Riolvervanging en herinrichting Veen en Duin

Reactienota zienswijzen Voorlopig Ontwerp Inrichtingsplan Veen en Duin

Registratienummer: 201900802
Datum: 11-12-2019

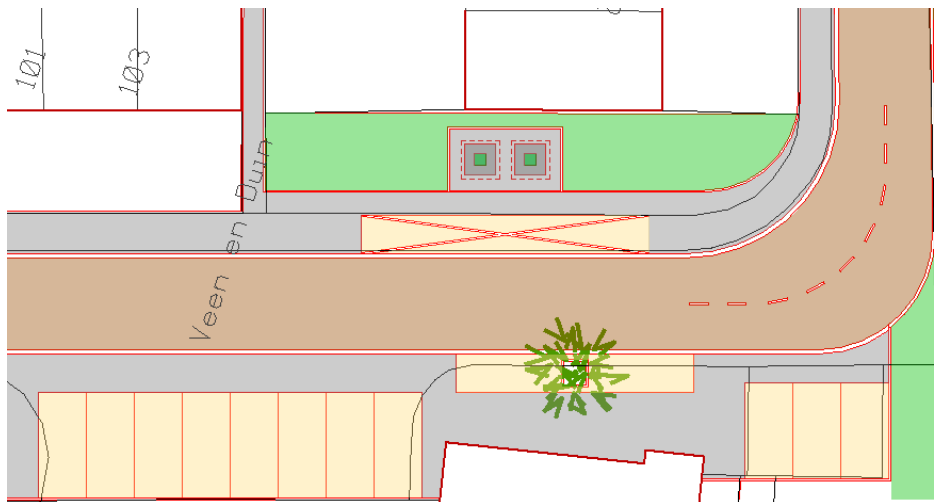
Dit is een verkeersgevaarlijke bocht. Er wordt ook hier nog steeds te hard gereden

Verkeer remmende maatregelen zijn wenselijk zoals bijvoorbeeld:

- Verhoogd wegdek in de bocht (zie situatie op tekening aan ommezijde) of
- Waarschuwbord in beide richtingen "gevaarlijke bocht!" of
- Verkeersbord 20 km in beide richtingen of
- Het hele projectgebied Veen en Duin 30 km-zone verklaren.

De ondergrondse containers zijn in het definitief ontwerp verschoven naar de achtergevel van het hoekhuis. Door het de laad- en losplaats hoeft de afvalinzamelaar niet op de weg te staan om te legen. De begroeiing wordt na de herinrichting zodanig beheerd dat die het zicht op tegemoetkomend verkeer niet belemmert. In de rijbaan wordt in deze bocht een as-streep aangebracht om tegen te gaan dat de bocht wordt afgesneden. Door de buitenbocht af te ronden nodigt dit niet meer uit daar te parkeren.

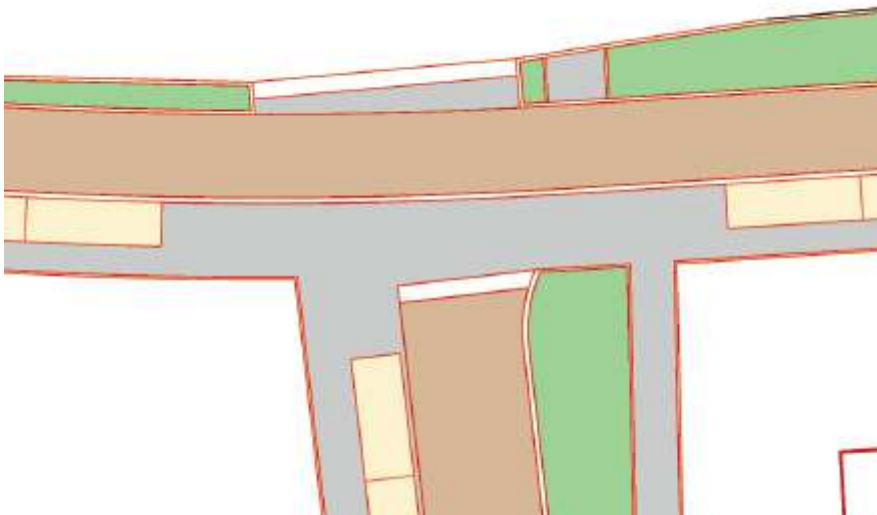
- twee foto's van de hoek Veen en Duin / ventweg Kennemerweg
- een foto van kortgeleden aangebrachte witte driehoekjes in de straatstenen naast de stoepband.
Wat is de bedoeling/betekenis van deze witte aanduiding?

In de plannen voor de wijk Veen en Duin zijn parkeerplaatsen ingetekend. Bij de hierboven bedoelde hoek zijn parkeerplaatsen aangegeven tot dicht bij die hoek. Mijn ervaring is dat geparkeerde auto's een sterk uitzicht belemmerend effect hebben, zowel op de ventweg als op Veen en Duin.

De uitweg uit de wijk heeft formeel voorrang. Maar de auto's, fietsers en brommers die op de ventweg in noordelijke richting rijden voelen zich verrast door van rechts komend verkeer uit de wijk. Meestal geven 'uitwegers' de 'ventweggers' beleeft voorrang als ze ze op tijd zien. Dat wordt heel moeilijk als er zo dicht bij de hoek zicht belemmerende auto's geparkeerd mogen worden. Het lijkt veiliger in ieder geval de dichtst bij de hoek geplande parkeermogelijkheden te laten vervallen.

De "driehoekjes" zijn stenen die door een van de inschrijvende partijen 'geleend' zijn om te onderzoeken of de stenen mogelijk (elders) hergebruikt kunnen worden. Ze hebben geen diepere betekenis.

De zuidelijke in-uitgang van Veen en Duin wordt vormgegeven als inritconstructie, waardoor de ventweg Kennemerweg op een plateau komt te liggen. De bestrating van de ventweg is in het definitief ontwerp aangepast en loopt nu door over het plateau, zie onderstaand kaartje. Verkeer op de ventweg heeft nu voorrang (ook fietsers en voetgangers). Door de vormgeving van de inritconstructie moet verkeer Veen en Duin in en uit stapvoets rijden en is er voldoende zicht en reactietijd.

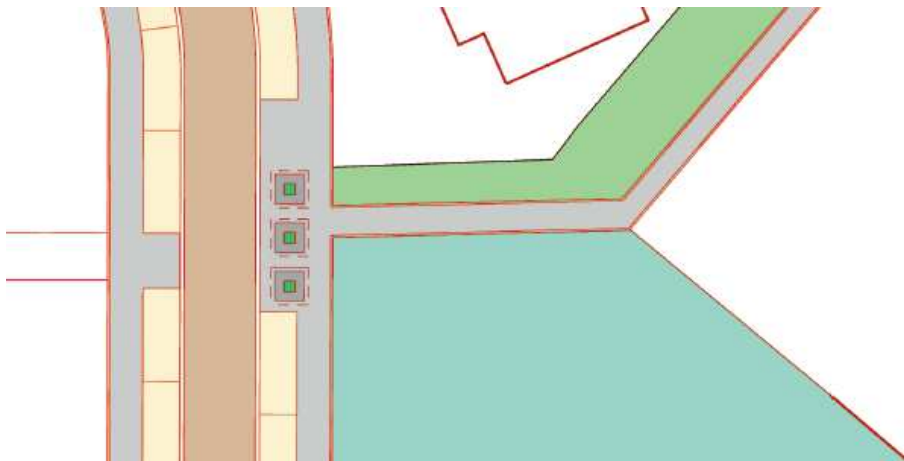
Hierbij teken ik bezwaar aan tegen de plannen voor het plaatsen van de afvalcontainers aan de Pieter de Keylaan op de plaats die u aangeeft in de tekening volgens uw brief van 11 oktober jl. Volgens uw voorstel wordt de ondergrondse container op nog geen 2 meter van mijn achtertuin geplaatst en op 10 meter van mijn slaapkamer. Dit is voor mij onacceptabel. Ik slaap al 37 jaar in de tuinkamer op de begane grond. Ik zal veel overlast krijgen van lawaai wanneer buurtbewoners hun vuil hierin gooien. Algemeen bekend is dat mensen tegenwoordig hun afval 24 uur per dag weggooien. Dit brengt lawaai met zich mee van s 'morgens vroeg tot s 'avonds laat. Daarnaast zit ik zomers graag in de tuin met of zonder bezoek en zullen de vuilcontainers naast lawaai-overlast ook veel geuroverlast met zich mee brengen en zullen ze ook insecten aantrekken. Ik wens niet in de stank te zitten van vuilafval. U heeft als doel om ouderen zolang mogelijk in hun huizen te laten wonen. Ik ben een vrouw van 77 jaar, met uw plan maakt u het voor mij echt onmogelijk om hier te blijven wonen. Ik heb echter geen mogelijkheid om ergens anders heen te gaan. Ik ben overigens niet tegen het plaatsen van de vuilcontainers, maar verzoek u vriendelijk in overweging te nemen de containers een stuk verderop te plaatsen. Daar is voldoende plaats en heeft niemand last van de geur en het geluid. Ik weet dat er buurtbewoners zijn die daar dan ook bezwaar tegen maken, maar voor hen is dit puur uit visueel oogpunt. Ik woon al 37 jaar met veel plezier in Veen en Duin en zou dat graag blijven doen. Op grond van eerder genoemde argumenten verzoek ik u vriendelijk om het plaatsen van de afvalcontainers op een andere plek in overweging te nemen. Graag verneem ik een reactie van u.

In het definitief ontwerp zijn de ondergrondse containers ca. 20 meter verschoven naar de westzijde van het speeltuintje.

In het definitief ontwerp zijn de ondergrondse containers ca. 20 meter verschoven naar de westzijde van het speeltuintje, zie het kaartje bij zienswijze 5..

De plaats van de ondergrondse containers en de loopafstanden zijn toegelicht onder zienswijze 12. De locatie in de Pieter Keylaan is in het definitief ontwerp ca. 20 meter naar het westen verschoven, zie tekening bij zienswijze 5 .

De plaats van de ondergrondse containers en de loopafstanden zijn toegelicht onder zienswijze 12. De locatie in de Pieter Keylaan is in het definitief ontwerp ca. 20 meter naar het westen verschoven, zie het kaartje bij zienswijze 5 .

De plaats van de ondergrondse containers en de loopafstanden zijn toegelicht onder zienswijze 1. De locatie in de Pieter Keylaan is in het definitief ontwerp ca. 20 meter naar het westen verschoven, zie tekening bij zienswijze 5 .

In het definitief ontwerp zijn de ondergrondse containers ca. 20 meter verschoven naar de westzijde van het speeltuintje, zie het kaartje bij zienswijze 5.

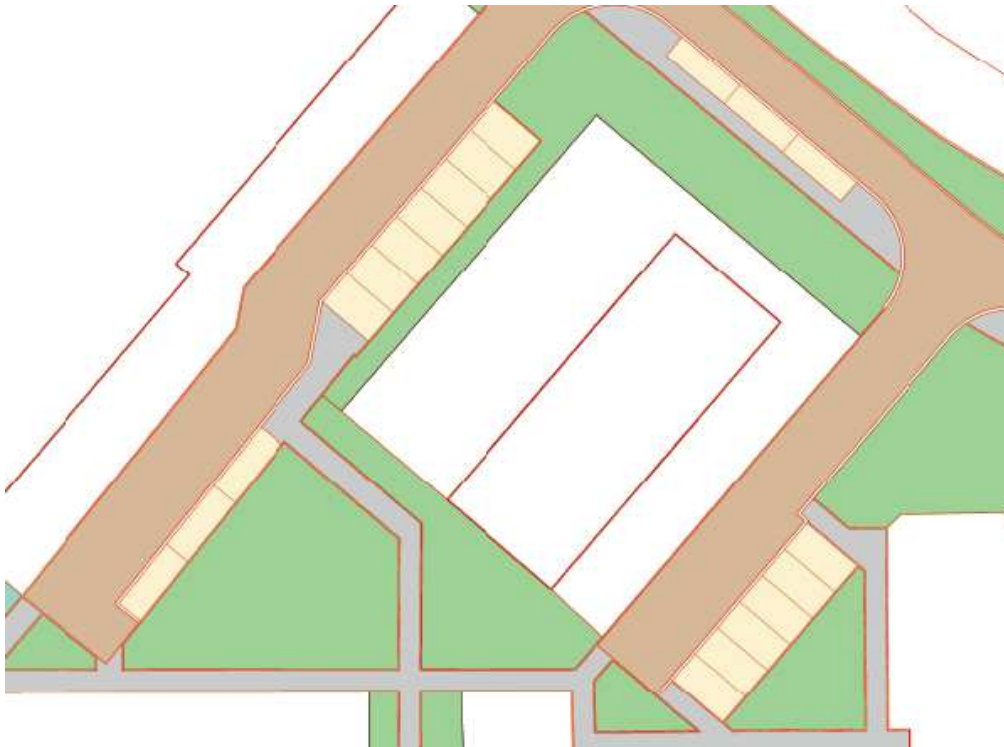
Fijn om te horen dat jullie het riool en tegelijkertijd de inrichting van de wegen en trottoirs/parkeervakken, bomen en plantsoenen e.d. willen aanpakken. Wij wonen in de Kennemergaard 4 sinds kort en constateren dat de parkeervakken aan de smalle kant zijn. Misschien kunt u dat meenemen in het plan? Wij hopen dat het lekker groen en vrolijk wordt aangepakt.

De haakse parkeervakken in Kennemergaard worden breder gemaakt zodat ze voldoen aan de hedendaagse richtlijnen. Het totaal aantal parkeerplaatsen in Kennemergaard stijgt desondanks met 1 plaats omdat er ook langsparkeervakken worden gemaakt.
